答疑回复函

项目名称：陕西省天然气股份有限公司留坝至凤县天然气输气管道工程
工程施工

第二标段：桩号：F076-F415

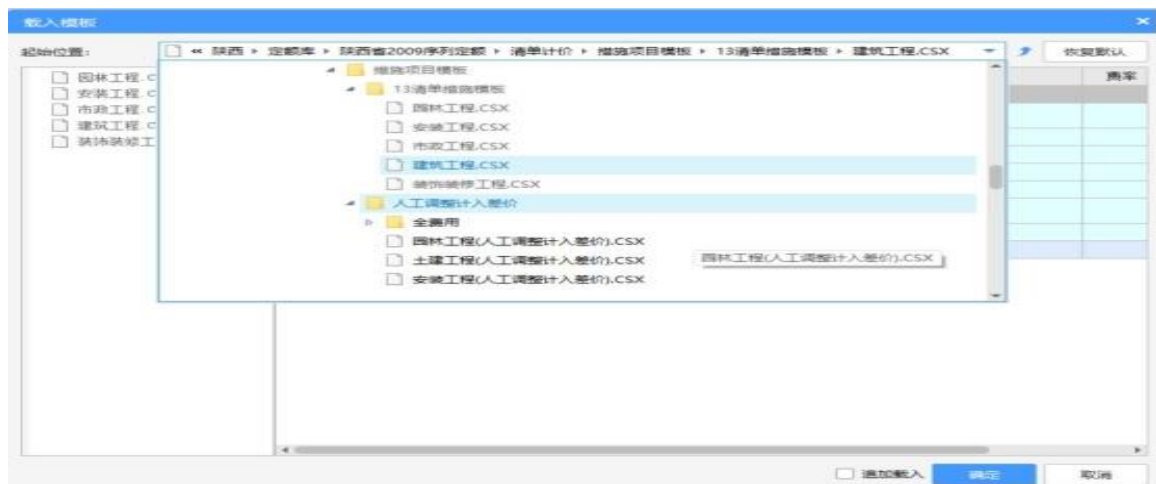
33、河道作业带 14m, 建议设计考虑开挖、围堰、导流施工施工措施予以加宽。

答复：本工程河道内施工，中型河流穿越（褒河）施工作业带按 100m

计取，小型河流穿越施工作业带按 40m 计取，沟渠、冲沟穿越作业带按 14m 计取。施工时采取有效措施尽量控制作业带宽度，减小生态破坏。
